From: "5.1.2e" <5.1.2e@josephscholen.nl>
Sent: 24/10/2023 14:18:54
To: "5.1.2e" <5.1.2e@nijmegen.nl>, "5.1.2e" <5.1.2e@nijmegen.nl>
Cc:
Subject: FW: overleg

Inventarisatie & maken proefsleuven

Bij deze onze (Jonkers hoveniers en daktuinen) in rood:

Opmerkingen bij de offerte en tekening

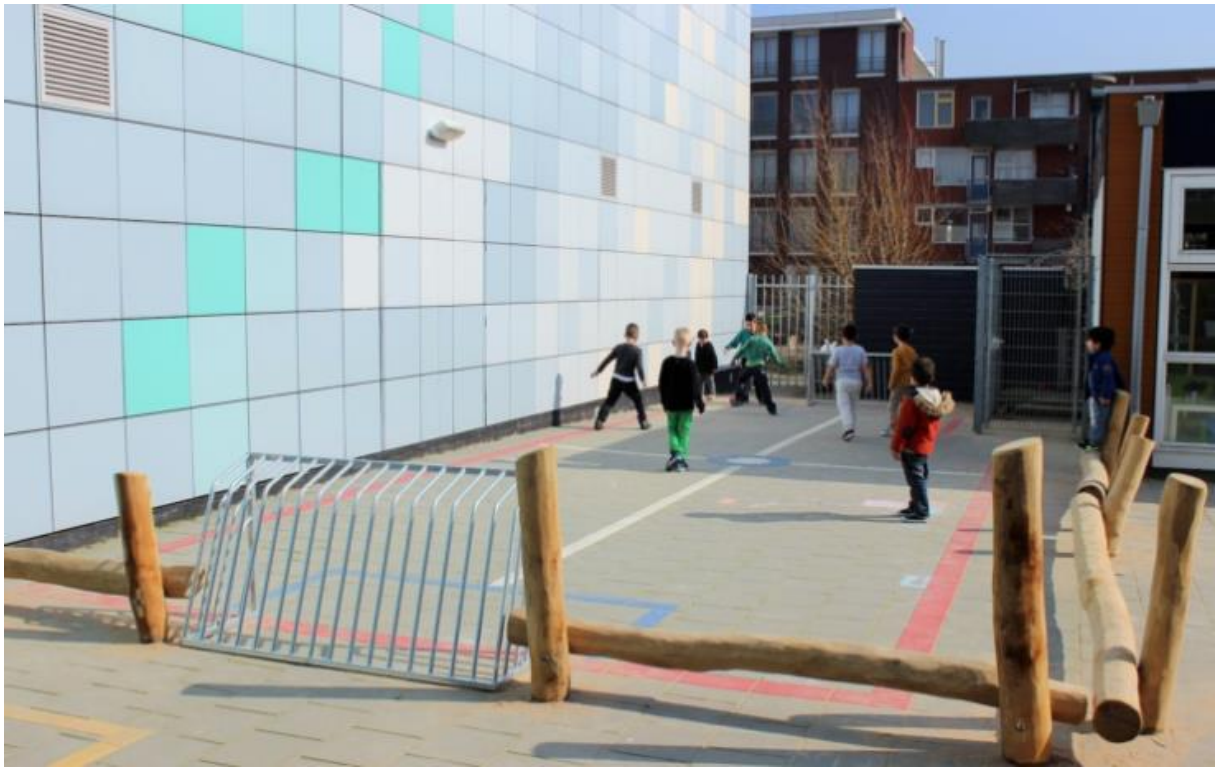
Figuur 1 betontegel 50x50x5 cm met hieraan het 'onbekende' doek. Doek zit los, maar door vorst verkleefd aan de tegel.

Figuur 2 opbouwhoogte vanaf dakbedekking tot bovenzijde tegel is ca. 10 cm. Dit is gemeten op het hoogste punt van het schoolplein.

Figuur 3 het hemelwater stroomt door de split laag richting het laagste deel van het dak en blijft daar staan. Overtollig water zal over moeten stromen.

Figuur 4 vermoedelijke opbouwhoogte vanaf (beton)dek tot bovenzijde tegel is ca. 30 cm.

Figuur 5 opbouwhoogte vanaf dakbedekking tot bovenzijde tegel is ca. 10 cm. Dit is gemeten op het laagste punt van het schoolplein.

Figuur 6 te zien is dat de opstandhoogtes niet voldoen. De dakbedekking moet minimaal 120 boven de tegel uitkomen en daarbij afgewerkt te worden met een loodslabbe.
